Expediente: 2HI-034/21-P08

Plan Especial de Línea Área de Media Tensión.

Gaia /Asunto: Plan Especial de Línea Aérea de Media Tensión a 13,2KV enlace de los circuitos Gernika-Arbazegi cto. 6 y Gernika-Kanala kosta cto. 8 entre los apoyos Nº6139 y Nº6936, en el término municipal de Ereño
Expte. 2022/00010

PROPUESTA DE INFORME DE LA AGENCIA VASCA DEL AGUA-URA RELATIVO AL PLAN ESPECIAL DE LA LÍNEA AÉREA DE MEDIA TENSIÓN A 13,2 KV ENLACE DE LOS CIRCUITOS GERNIKA-ARBAZEGI CTO.6 Y GERNIKA-KANALA KOSTA CTO.8, ENTRE LOS APOYOS Nº 6139 Y Nº 6936 EN EL MUNICIPIO DE EREÑO, BIZKAIA

2 ÁMBITO Y OBJETO

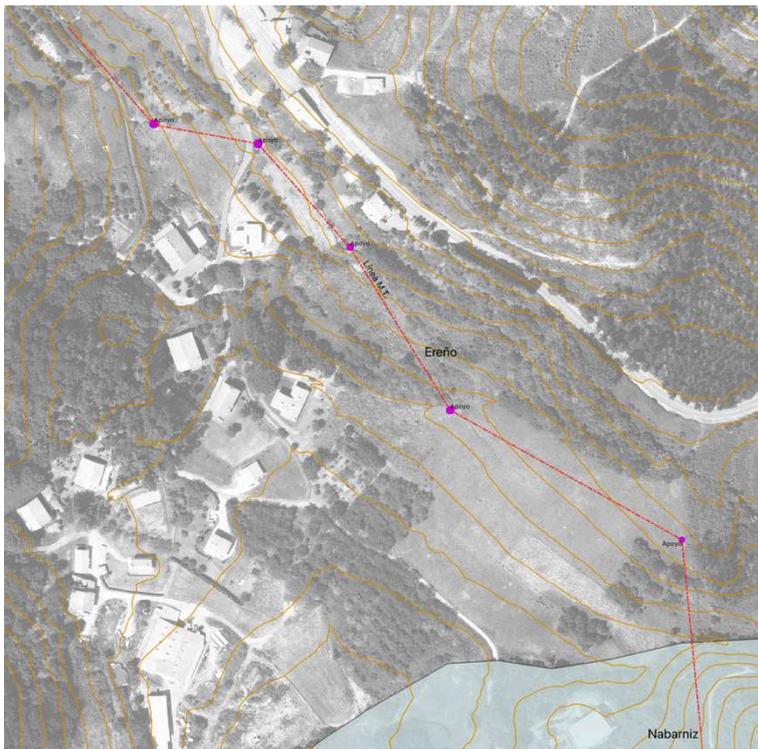
El ámbito del Plan Especial se sitúa en las Cuencas Internas del País Vasco de la Demarcación Hidrográfica del Cantábrico Oriental.

La línea eléctrica que origina la redacción del Plan Especial se sitúa entre el Barrio de Gabika y el Barrio de Intxaurreaga. El ámbito del plan se circunscribe únicamente al tramo entre el barrio de Gabika de Ereño y el límite territorial entre los mencionados municipios.

El único cauce en el ámbito es el arroyo Boloena, en el límite con el municipio de Nabarniz, de unas 80 ha de cuenca vertiente. El apoyo más cercano se encuentra a unos 70 metros del cauce, no existiendo apoyos en las zonas inundables.

Por otro lado, la línea cruza el arroyo a más de 50 m de altura.

Dada la disposición de la línea, el tramo de línea incluido en el Plan Especial cumple las determinaciones del Plan Hidrológico de la Demarcación Hidrográfica del Cantábrico Oriental (Real Decreto 1/2016, de 8 de enero), y con el resto con la normativa de aguas vigente.
